PREFET DE LA VIENNE

A R R E T E complémentaire n° 2013-DRCL/BE- 218
en date du 23 juillet 2013
modifiant l'arrêté préfectoral n° 2010-D2/B3-176 du
5 août 2010 autorisant Monsieur le Directeur de Centre
Ouest Céréales à exploiter, sous certaines conditions,
4 chemin du champ du Four, commune de Chalandray,
une usine de transformation d'oléagineux, activité
soumise à la réglementation des installations classées
pour la protection de l'environnement.

PRINCIPE D'EVACUATION
DES EAUX PLUVIALES

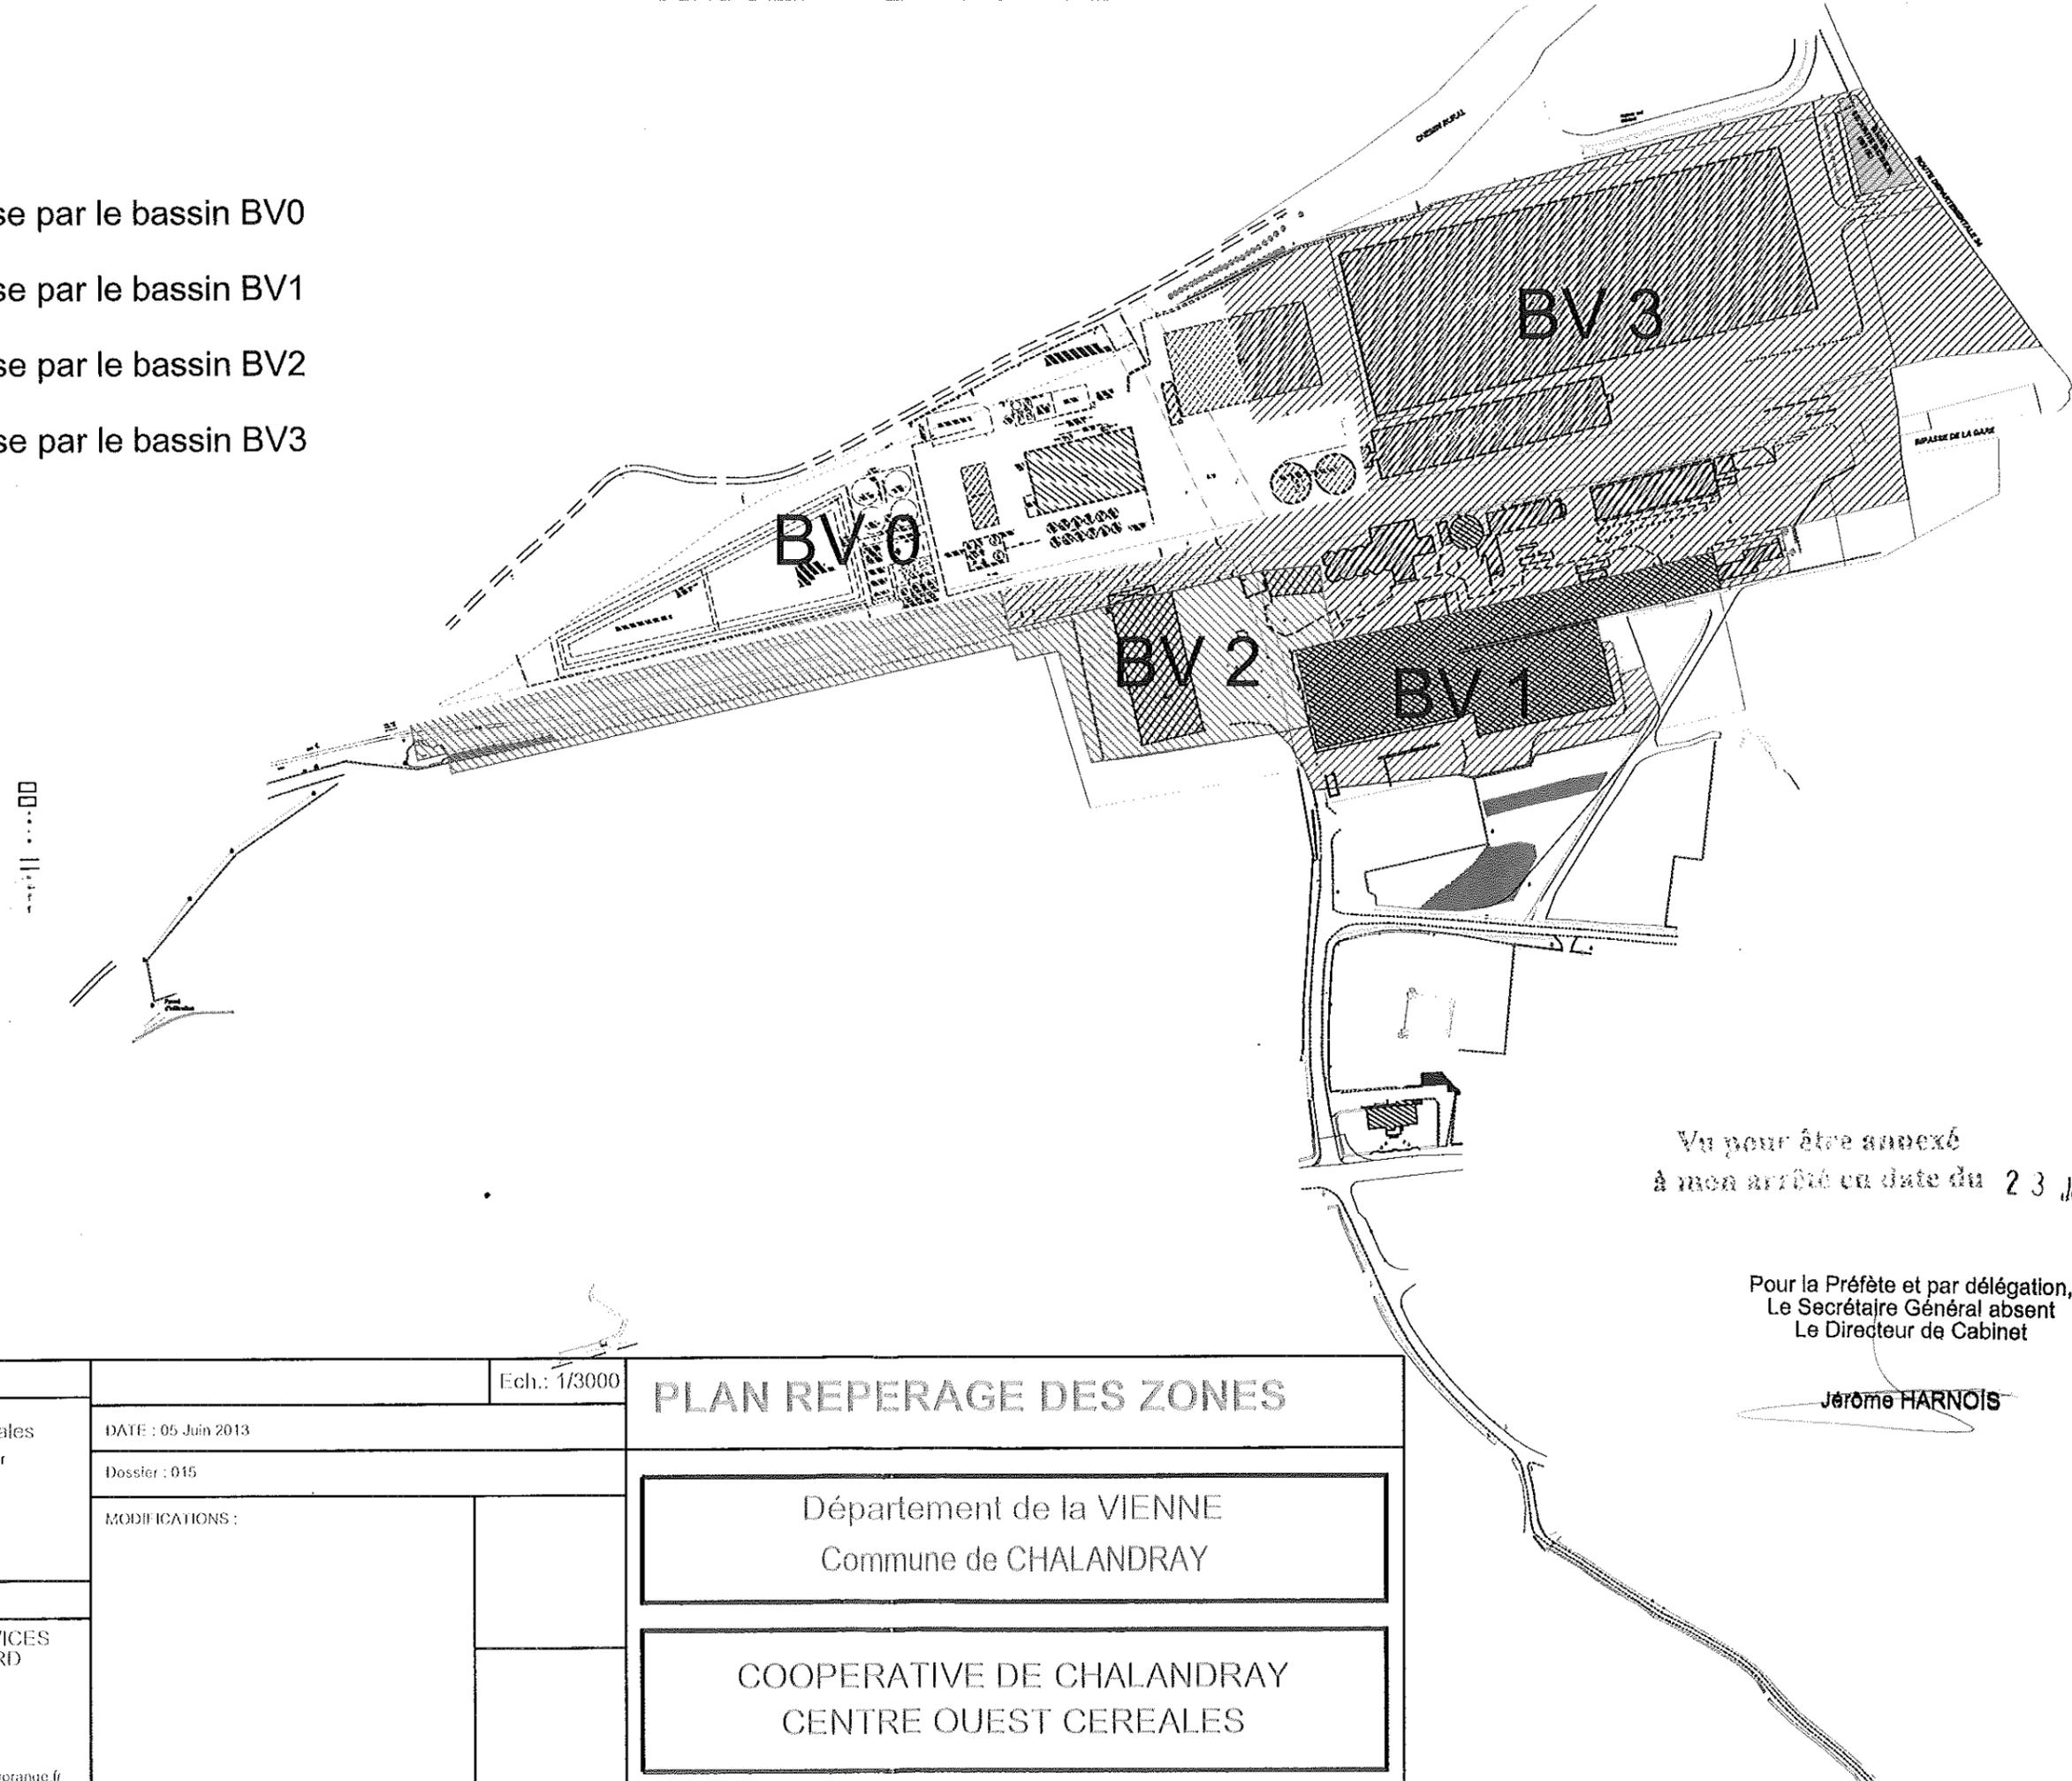
Libellé du bassin	BV 0
Capacité utile	5000 m ³ (antérieurement deux bassins de 2200 et 3800 m ³)
Coordonnées ou autre repérage cartographique	Ouest du site, voir plan annexé
Traitement avant bassin	Séparateur à hydrocarbures
Nature des effluents	Eaux pluviales de toiture, recueillies des bâtiments ouest de l'usine, de la voirie de la zone ouest du site et les eaux d'extinction incendie sur la partie « usine » du site (zone nord-ouest du site – sans hachure)
Exutoire du rejet	Point n°4
Traitement après bassin	Séparateur à hydrocarbures

Libellé du bassin	BV 1
Capacité utile	1621 m ³
Coordonnées ou autre repérage cartographique	Est du site, voir plan annexé
Traitement avant bassin	néant
Nature des effluents	eaux pluviales de toiture et de voirie de la zone nord-est du site, eaux d'extinction d'incendie provenant de cette zone - zone hachurée BV1
Exutoire du rejet	Point n°3
Traitement après bassin	Bassin tranquillisateur, puis séparateur à hydrocarbures

Libellé du bassin	BV 2
Capacité utile	520 m ³
Coordonnées ou autre repérage cartographique	Sud-ouest du site, à proximité du stockage des engrais voir plan annexé
Traitement avant bassin	néant
Nature des effluents	eaux pluviales de toiture du bâtiment de stockage d'engrais et des abords + eaux pluviales de voirie, de ruissellement, de rétentions non souillées de l'usine (nord-ouest du site) et eaux d'extinction d'incendie provenant du stockage d'engrais, et de l'aire de chargement des trains – zone hachurée BV 2
Exutoire du rejet	Point n°4 bis
Traitement après bassin	Bassin tranquillisateur, puis séparateur à hydrocarbures

Libellé du bassin	BV 3
Capacité utile	415 m ³
Coordonnées ou autre repérage cartographique	Sud-est du site, voir plan annexé
Traitement avant bassin	Séparateur à hydrocarbures
Nature des effluents	Eaux pluviales de toiture, recueillies des bâtiments sud de la coopérative – zone hachurée BV 3
Exutoire du rejet	Point n°2
Traitement après bassin	Bassin tranquillisateur, puis séparateur à hydrocarbures
